Cable inlet servo pump feeding box 1 + 2 (to 12.2009)

geändert:	servo control for calf feeder SM4/SA4/C_1/CE1/CH1/VE1/VH1	Zeichnungs–Nr.: PL20073	Versions–Nr.: 002	Blatt 1 / 5
		erstellt: 23.12.2009 jr	Ersatz für:	Artikel–Nr.
		bearbeitet: 23.12.2009 jr	gültig ab:	FÖRSTER TECHNIK
		freigegeben:	gültig bis:

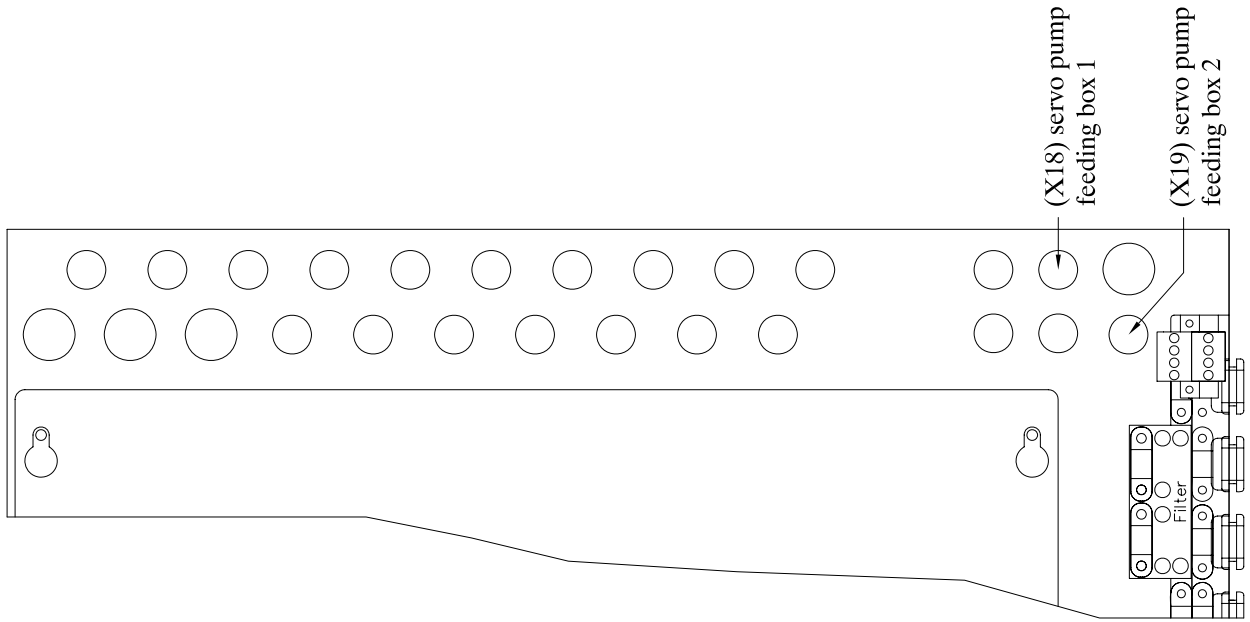
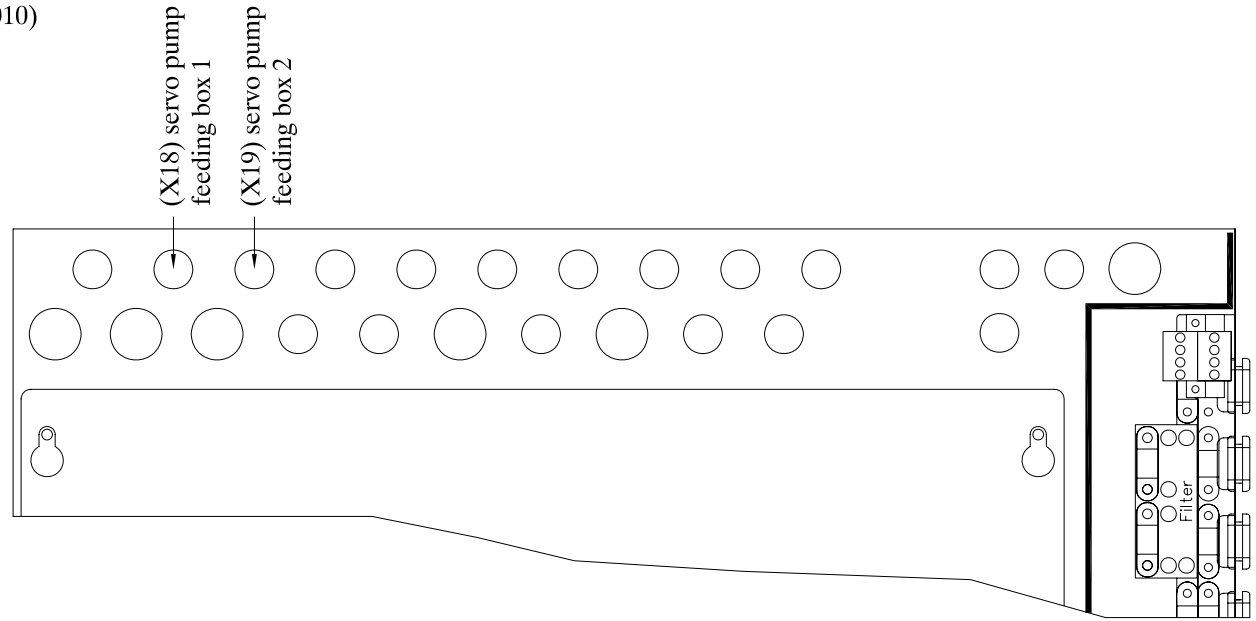
Cable inlet servo pump feeding box 1 + 2 (from 01.2010)
